**AVIS RELATIF À LA PROTECTION
CONTRE LES EVENTUELS EFFETS NOCIFS ET NUISANCES
PROVOQUÉS PAR LES RAYONNEMENTS NON IONISANTS
GÉNÉRÉS PAR DES ANTENNES ÉMETTRICES STATIONNAIRES**

Commune : HANNUT - Exploitant : ORANGE

Référence exploitant : 125L1_3 / 30798L1_2 / 40798L1_1 / 50798L1_1

Rapport n° 2275 / 2023

Figure 1 : Vue en plan des lieux de séjour et des points de contrôle

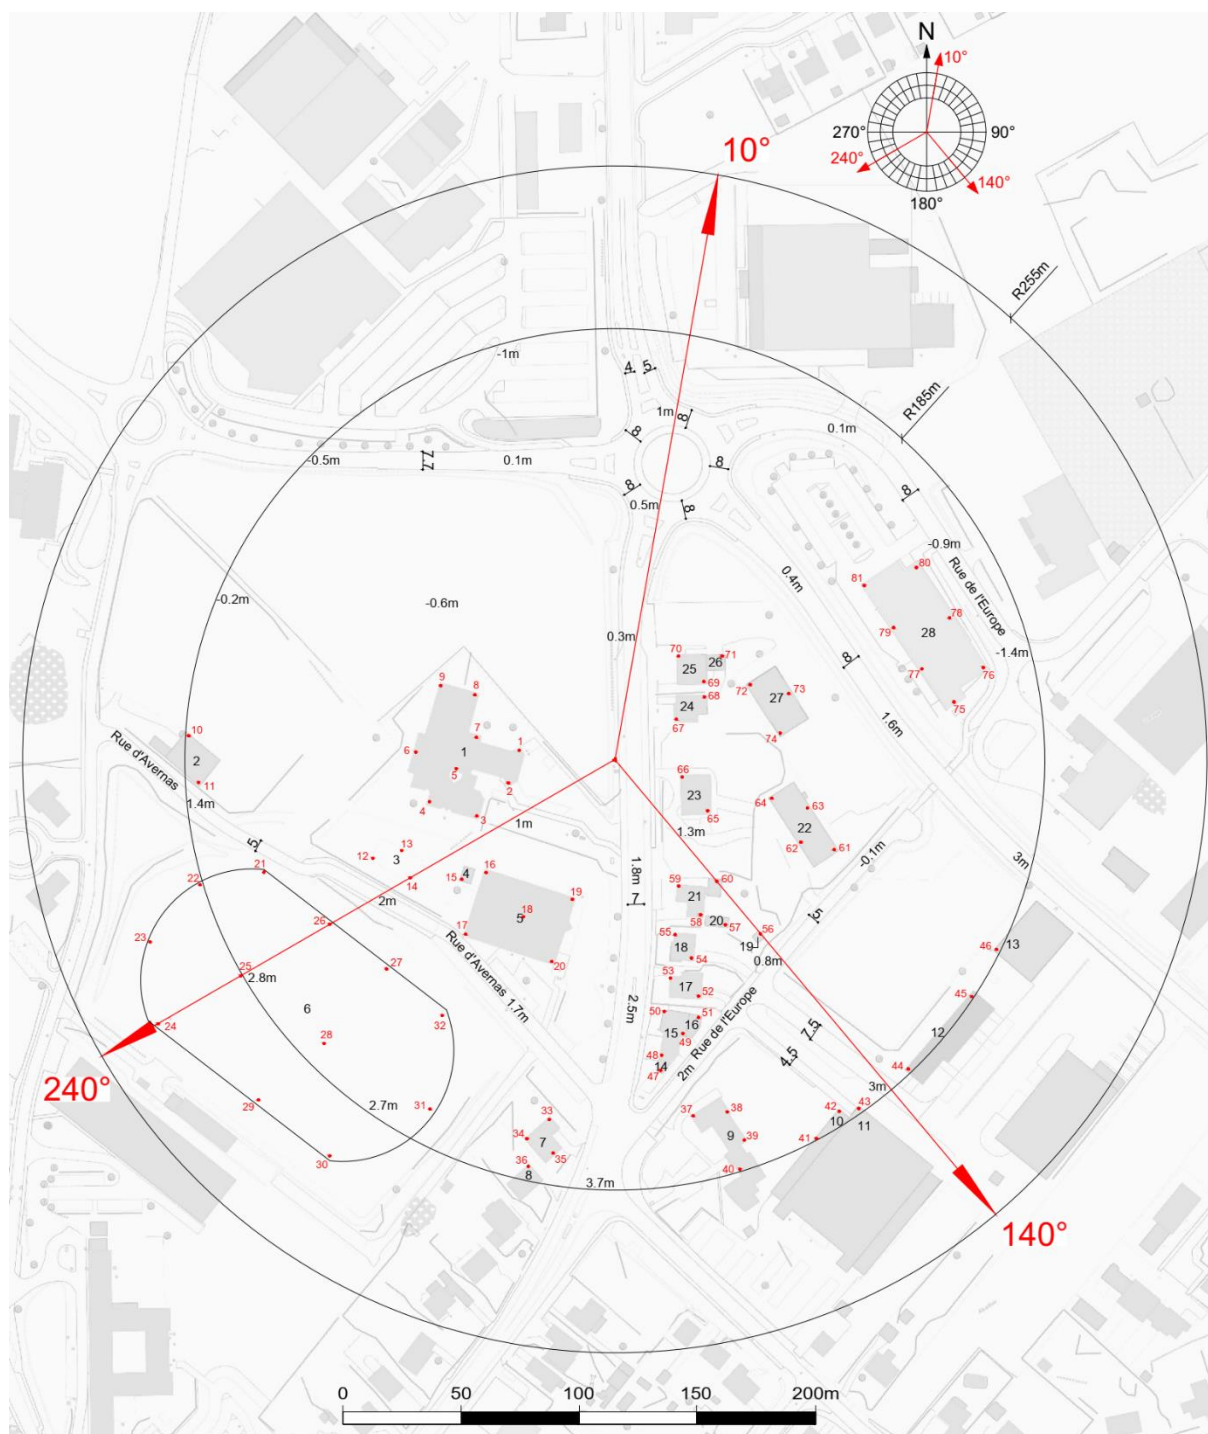
- le numéro du point de contrôle repris sur un des plans de la figure 1;
- le numéro du LS dans lequel se trouve le point de contrôle de la 1^{ère} colonne ;
- l'atténuation d'obstacle prise en compte pour le calcul de l'indice d'exposition dans le LS ;
- le résultat du calcul de l'indice d'exposition.

N° point de contrôle	LS	Atténuation (dB)	Indice d'exposition relatif à la limite par installation IE_i
14	LS3	0,0	0,560
13	LS3	0,0	0,551
12	LS3	0,0	0,435
55	LS18	3,0	0,320
54	LS18	3,0	0,294
56	LS19	3,0	0,255
17	LS5	3,0	0,236
53	LS17	3,0	0,228
15	LS4	3,0	0,222
52	LS17	3,0	0,199
27	LS6	0,0	0,189
57	LS20	3,0	0,179
50	LS15	3,0	0,161
51	LS16	3,0	0,157
20	LS5	3,0	0,156
32	LS6	0,0	0,154
61	LS22	3,0	0,151
26	LS6	0,0	0,147
58	LS21	3,0	0,137
4	LS1	3,0	0,133
16	LS5	3,0	0,127
18	LS5	3,0	0,126
49	LS15	3,0	0,125
6	LS1	3,0	0,112
62	LS22	3,0	0,109
48	LS15	3,0	0,089
60	LS21	3,0	0,087
63	LS22	3,0	0,078
21	LS6	0,0	0,074
47	LS14	3,0	0,071
9	LS1	3,0	0,054
73	LS27	3,0	0,053
3	LS1	3,0	0,050
81	LS28	3,0	0,048
59	LS21	3,0	0,048

En ce qui concerne les antennes de l'installation mentionnées dans le tableau 1, la distance maximale à laquelle la limite pourrait être atteinte, à l'extérieur, est égale à 80,5 m. S'il n'y a pas de LS à une distance inférieure, les antennes respectent forcément la limite d'immission.

Dans le cas des LS situés à l'intérieur des bâtiments, une atténuation d'obstacle est prise en compte et il en résulte que la distance maximale à laquelle la limite pourrait être atteinte se réduit à 57,0 m.

Figure 2 : Vue en plan des installations d'antennes dans un rayon de 300 mètres autour de l'installation faisant l'objet de la demande d'avis

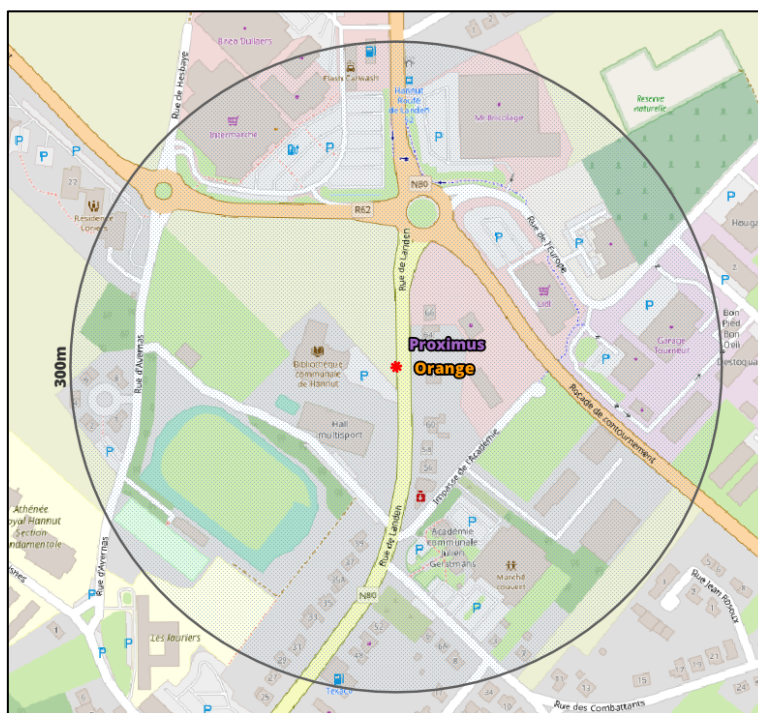
Le plan en projection verticale de la figure 2 indique la localisation des antennes actives éventuelles visées par le décret et situées dans un rayon de 300 mètres autour de l'installation référencée dans le paragraphe 2. Les données de localisation de ces antennes et les avis correspondant sont accessibles via le cadastre en ligne des antennes émettrices stationnaires⁶.

Compte tenu du nombre d'installations localisées dans la figure 2, il apparaît que l'intensité du rayonnement électromagnétique généré, dans les lieux de séjour situés à proximité de l'installation référencée dans le paragraphe 2, par l'ensemble des antennes émettrices stationnaires de l'ensemble des exploitants du même site d'antennes émettrices stationnaires respecte la limite fixée à l'article 4, § 2 du décret.
